**Fra:** TMFKP BU  
**Sendt:** 13. oktober 2014 09:23  
**Til:** Søs Lynard  
**Emne:** VS: Høringssvar vedr. Forslag til lokalplan På Bjerget

## Indsigelse mod lokalplan "På Bjerget"

### Indsigelse vedrørende lokalplan "På Bjerget" - §6 stk. 3c, stk. 7b og delvis stk. 3b og 7c.

BILAG 2

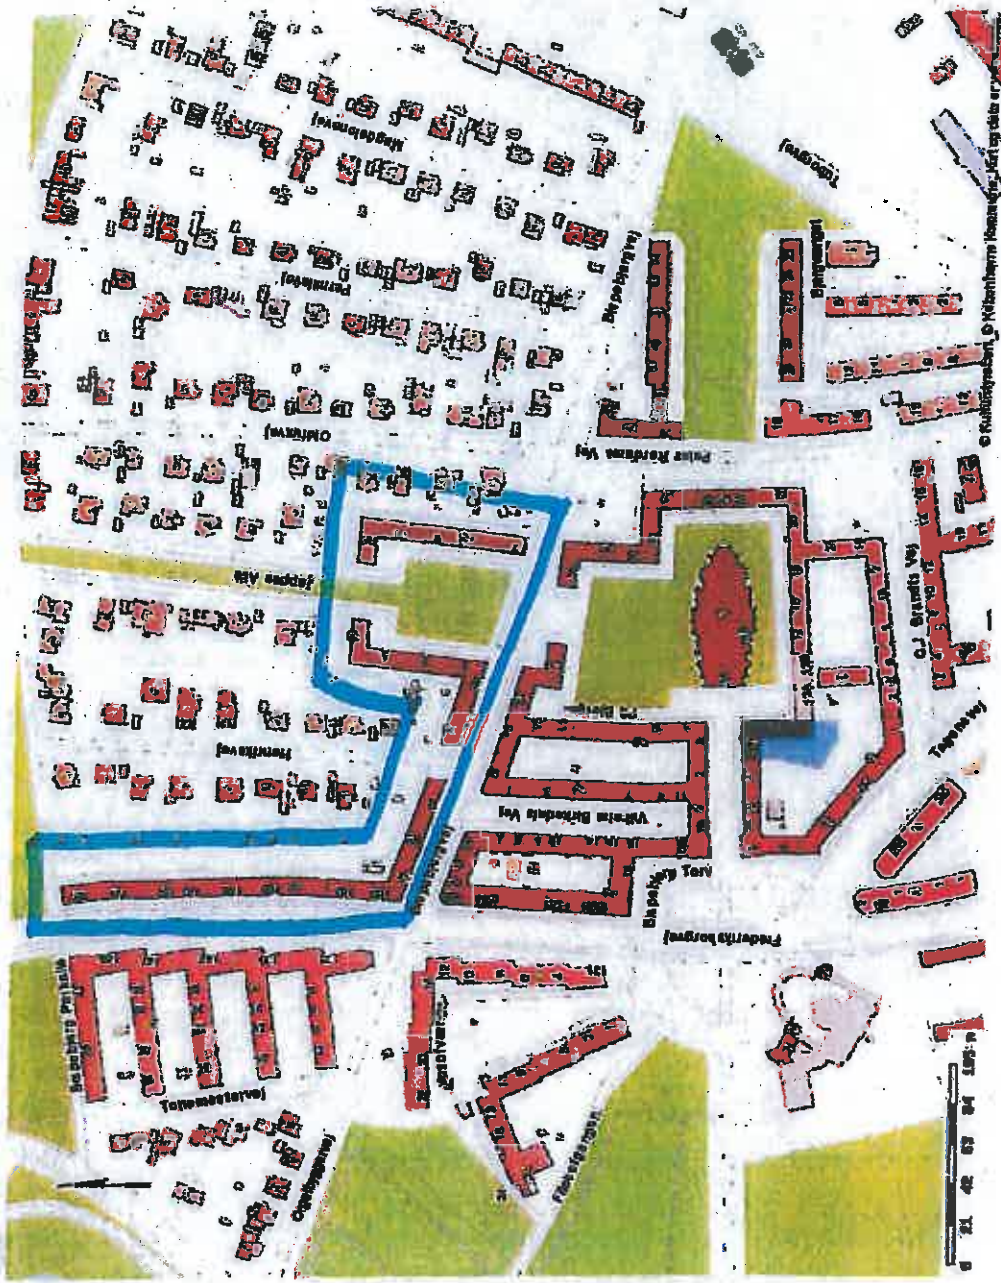
Vinduer i AB Bispebjerg ER, OG HAR ALTID VÆRET simple dannebrogsvinduer (se bilag 2). I bebyggelse omkring kirken er vinduerne opdelt i mange felter og sprosser. Som vist i forslag til lokalplan side 7-10. Vinduer som er mest sprosse-opdelt vender direkte mod kirken, og er de vinduer som besøgende til kirken vil se. Omkring kirken forefindes oprindelige vinduer, som lokalplanen ønsker at bevare, hvorfor lokalplanen her giver mening. I de omkringliggende bygninger fjernt fra kirken er alle vinduer i dag udskiftet til almindelige højisolerende termovinduer – hvorfor lokalplanens oplæg for disse ejendomme ikke giver mening.

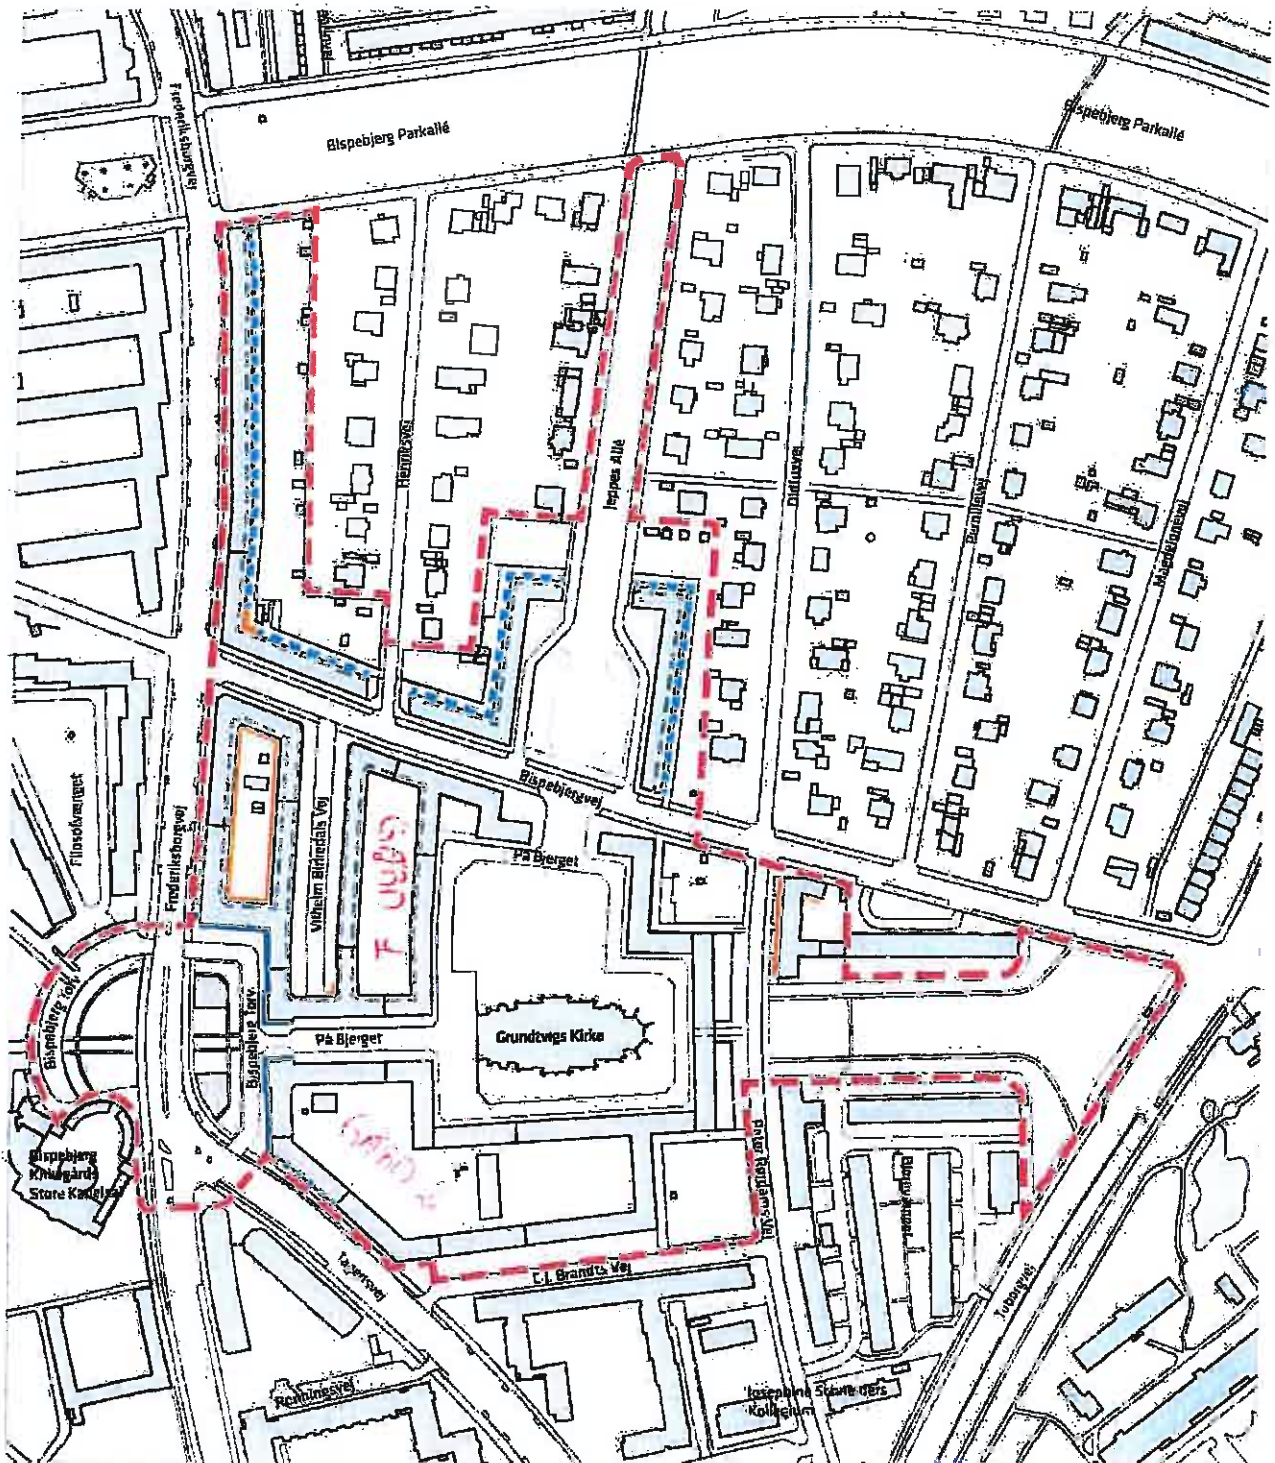
Som man kan se på vedhæftet foto 1 & 2, som er taget i henholdsvis gård 1 og gård 2, er der ikke nogen nævneværdig arkitektonisk forskelighed på bygningerne som omkranser de 2 gårde.

Foreningen A/B På Bjerget vil derfor opfordre til, at der tages en ensartet beslutning med hensyn til mulighederne for opsætning af kviste i vores andelsboligforening.

### Ad § 6. Bebyggelsens ydre fremtræden, stk. 3. Vinduer og yderdøre, litra b)

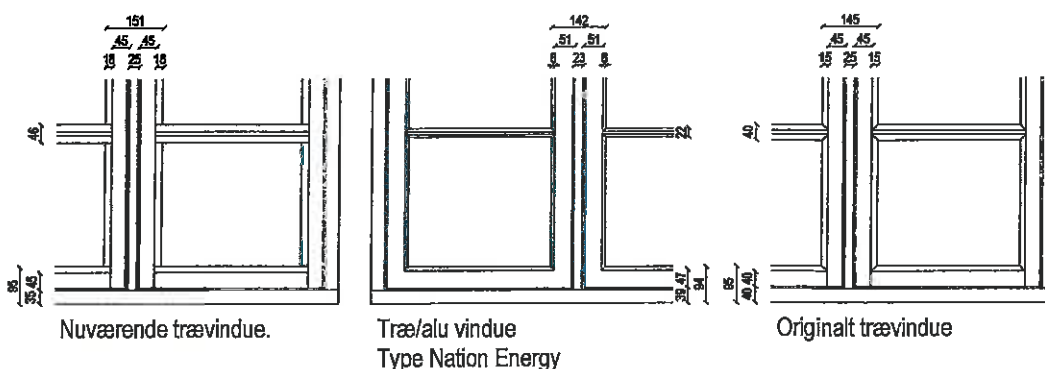
Ejendommens nuværende vinduer er udført i træ og monteret med termoruder. Vinduerne er udskiftet i år 1989. Vinduerne fremstår i en stand, hvor det som minimum vil kræve en malerbehandling indenfor nærmeste fremtid, såfremt levetiden skal forlænges. Da termoruder har en forventet levetid på 25-30 år, forventes det dog at der skal ske en udskiftning af vinduerne indenfor en 10-15 årig periode.

Ved en vinduesudskiftning vil det være formålstjenligt at udskifte vinduerne til et trævindue monteret med en aluminiumsbeklædning udvendigt. Aluminiumsbeklædningen forlænger vinduets holdbarhed og reducerer vedligeholdelsen af det.
